**Fra:** Eilin Houlison Molvik  
**Sendt:** 13. april 2016 15:36  
**Til:** 'Petter Tenold'  
**Emne:** SV: Langheiane felt B7 - Lindås kommune gbnr. 188/770 m.fl. Feilstøp av repo på svalgang hus A

**Fra:** Petter Tenold [<mailto:petter@ogarkitekter.no>]  
**Sendt:** 13. april 2016 14:23  
**Til:** Eilin Houlison Molvik  
**Emne:** Langheiane felt B7 - Lindås kommune gbnr. 188/770 m.fl. Feilstøp av repo på svalgang hus A

#### Alternativ 1:

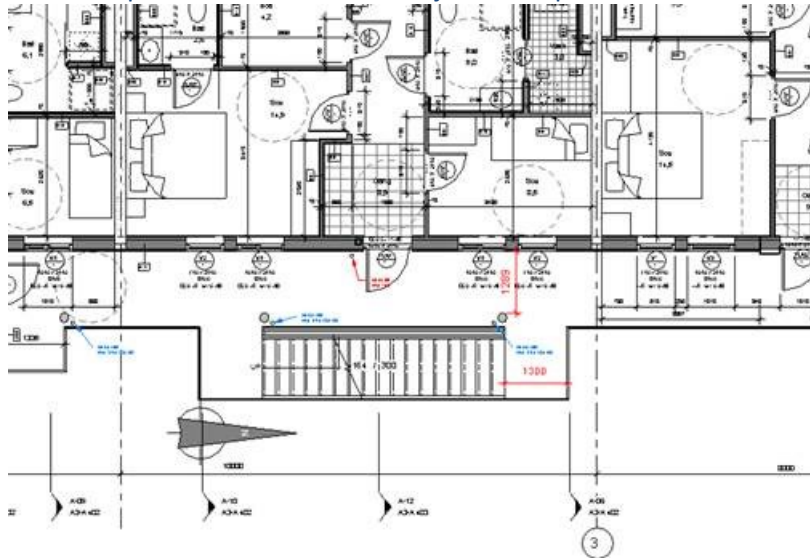
Da har det skjedd en misforståelse mellom byggingeniør og arkitekt og to av de utvidede repos på svalgang i Hus A er blitt 1,3 m brede i stedet for 2,0 m. Dette er de repos som ble utvidet før vi fikk rammetillatelse på grunn av at det ble påpekt at vi ikke hadde møteplass for rullestol med 1,8m bredde.

Ikke gjøre noe... Det er jo plass for en rullestol på repos og det er god nok bredde til at det ikke skal være noe problem å kjøre ut og rygge tilbake.

Det er eit krav i byggtknisk forskrift TEK10§ 12-6, 4. ledd bokstav b at korridor og svalgang skal ha fri breidde på min. 1,5 meter. I lange korridorar skal det avsettes tilstrekkeleg areal til at to rullestolar kan passere kvarandre. I VTEK10 til § 12-6 er lange korridorar definert som korridor med lengde på 30 meter eller lenger. Naudsynt breidde er definert som 1,8 meter.

**De må komme med ei endringsmelding med ei løysing som stettar krav gjeve i byggtknisk forskrift, evt. søkje om å fråvike denne.**
